Modulo per la presentazione delle osservazioni per i piani/programmi/progetti sottoposti a procedimenti di valutazione ambientale di competenza statale

ID: 8045 DEL 10/01/2022: Progetto di un impianto agrivoltaico di potenza pari a 33,16 MW e delle relative opere di connessione alla RTN, da realizzarsi nel Comune di Ascoli Satriano (FG), in località "San Mercurio".

OGGETTO DELLE OSSERVAZIONI

Figura 3 – Sovrapposizione dell'impianto agrovoltaico sulle strade e cavidotti del progetto della Scrivente

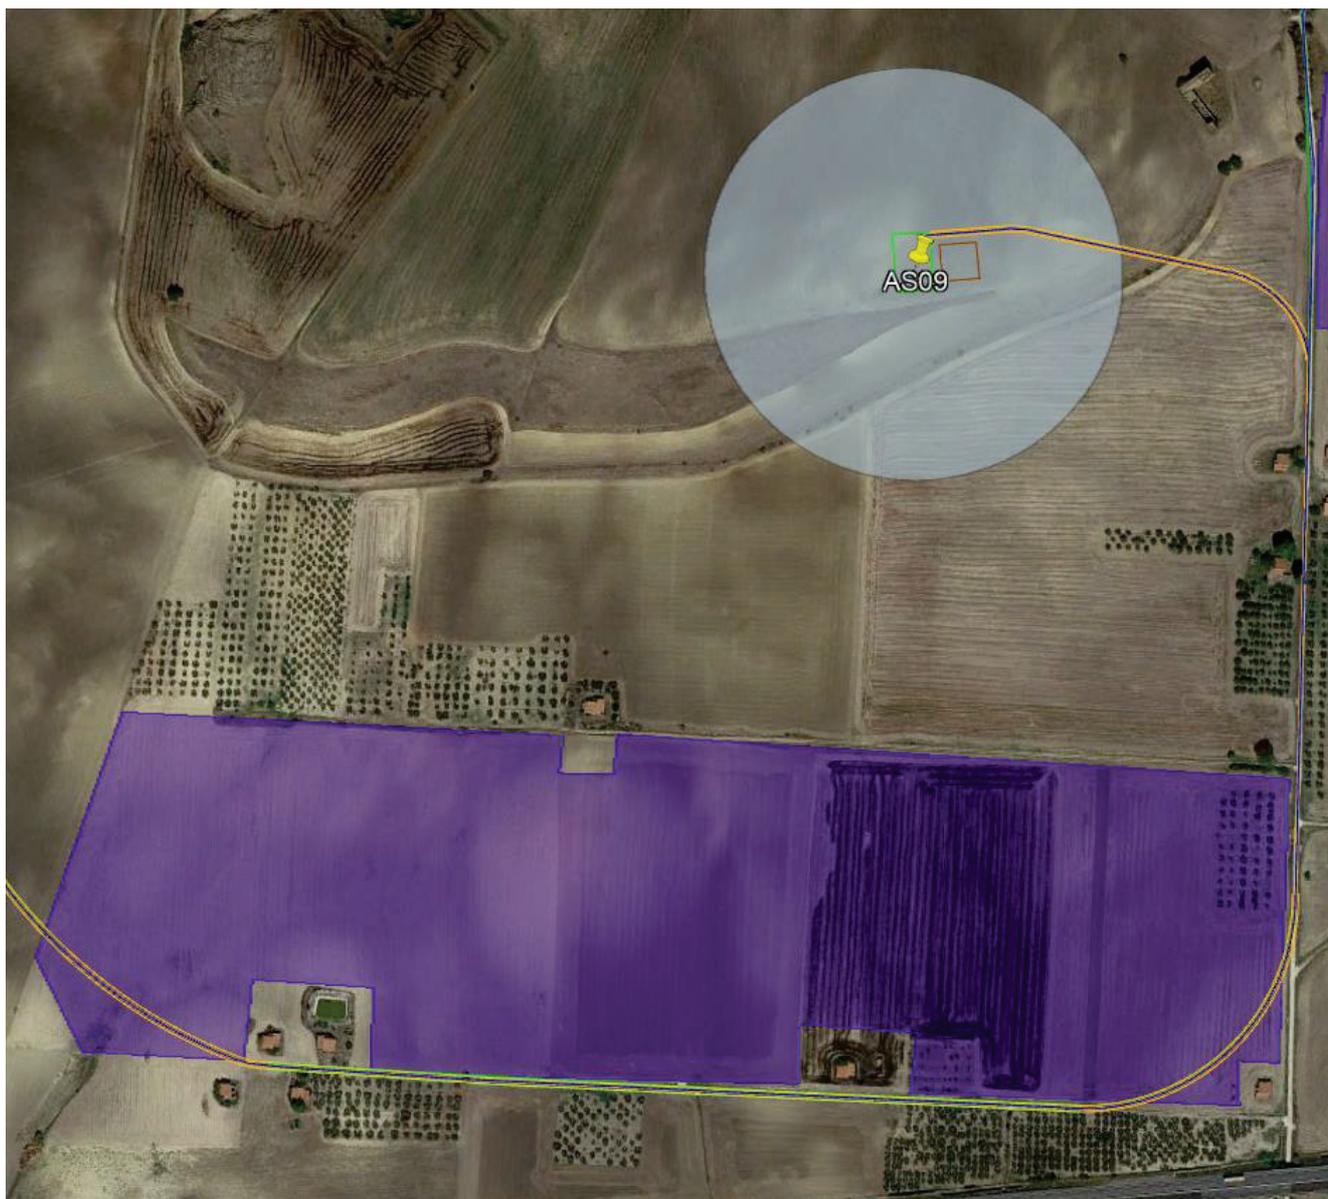
Come si evince dalla Figura 3, l'impianto agrovoltaico presentato dalla Società Proponente è direttamente interferente con strade di nuova costruzione, riportate in arancione nelle immagini precedenti, e passaggio di cavidotti previsti dal progetto della Scrivente, che interessano la sede stradale di nuova realizzazione e riportati in blu in figura.

Inoltre, vi è anche la presenza di un'interferenza di tipo indiretto, data dalla vicinanza dell'impianto agrovoltaico agli aerogeneratori AS10 e AS09 del progetto della Scrivente, che potrebbe provocare effetti di ombreggiamento sull'impianto della Società Proponente. Infatti, gli aerogeneratori più prossimi, AS09 e AS10 distano rispettivamente 317m e 257m dall'impianto agrovoltaico della Proponente.

La Società Scrivente wpd Daunia S.r.l. chiede pertanto la rimozione, la delocalizzazione o la rimodulazione dell'impianto presentato dalla Società proponente, tenendo in considerazione la priorità cronologica della presentazione e procedibilità delle istanze.
